Technische vragen bij het Raadsvoorstel Stedenbouwkundig- en beeldkwaliteitsplan Watermolenlaan 4 en Houwtuinlaan 5 (Het Molenkwartier) Nieuw-Middelland

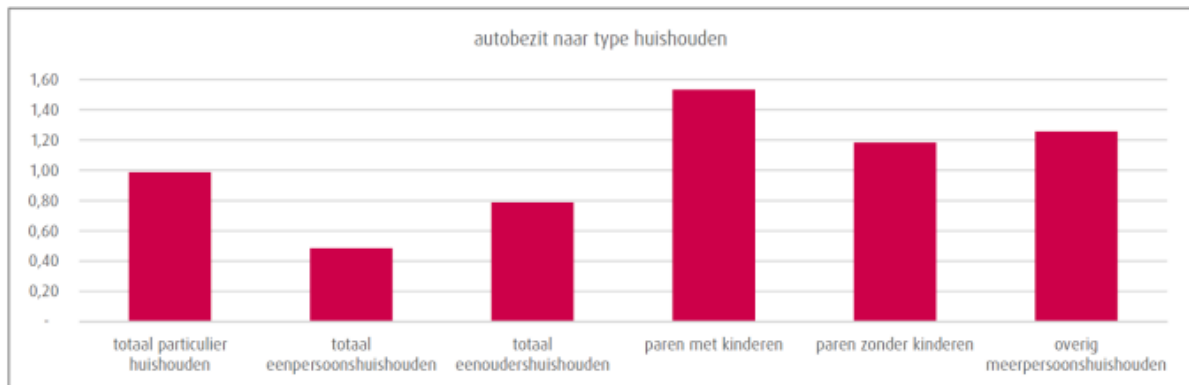
Vragen bij de zin: "Wanneer de deelauto's op maaiveld of buiten het plan in een centrale hub kunnen worden gerealiseerd is het aantal parkeerplaatsen passend."

2. Voor zover bekend staat in de visie op Middelland expliciet opgenomen dat er geen parkeren op het maaiveld wordt toegestaan. Klopt dit?
3. Hoewel het idee van een centrale hub aansprekend is, is hier nog geen informatie over gedeeld. Klopt dat en (wanneer) kunnen wij informatie hierover tegemoet zien?
